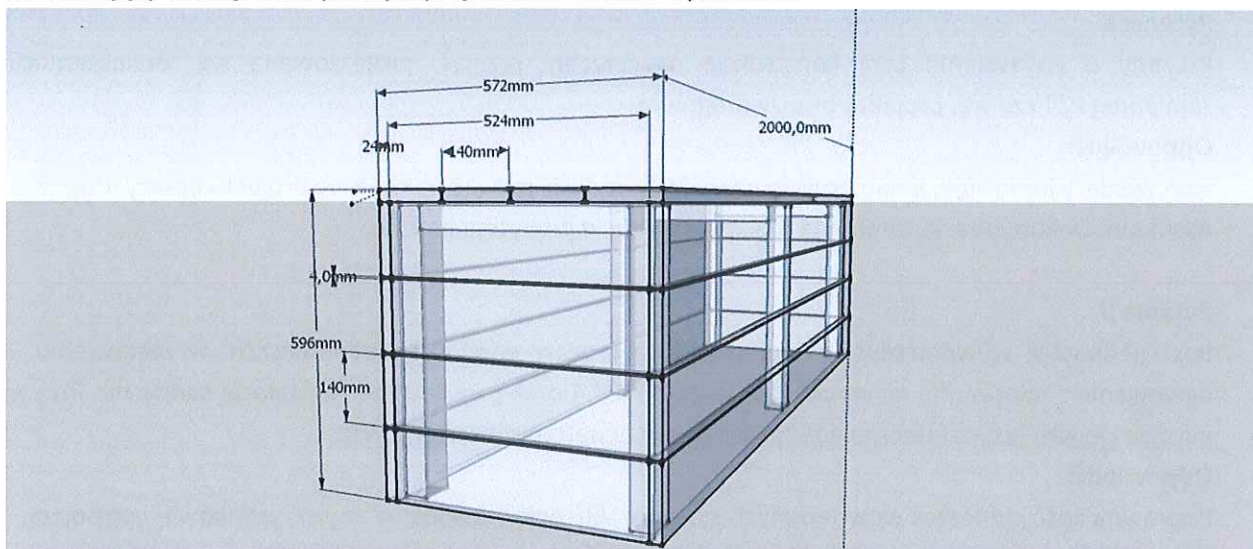
- 1) ostateczne potwierdzenie, że projekt ławek ulega zmianie z ławek z oparciem, które opisane są w Specyfikacji Technicznej w pkt. STD-11.01 na ławki bez oparcia przedstawione na przesłanej z odpowiedziami wizualizacji,

Zamawiający potwierdza powyższe.
